新竹縣政府工程查核代表照片表

拍攝日期：113.04.29

工程名稱：112 年度關西國中籃球場地坪整建工程

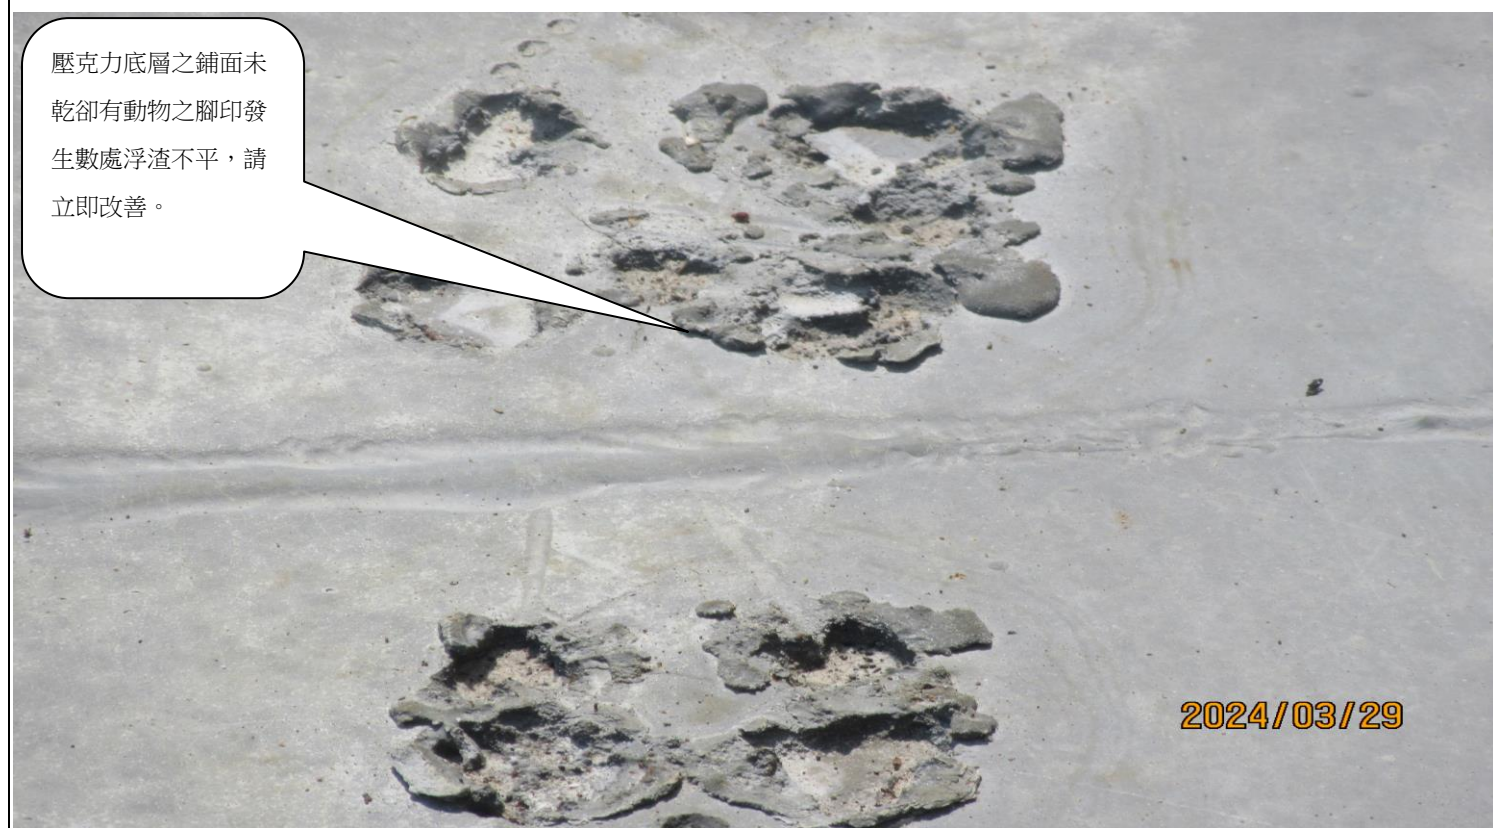
壓克力底層之鋪面未乾卻有動物之腳印發生數處浮渣不平，請立即改善。

壓克力底層之鋪面未乾卻有動物之腳印發生數處浮渣不平，請立即改善。
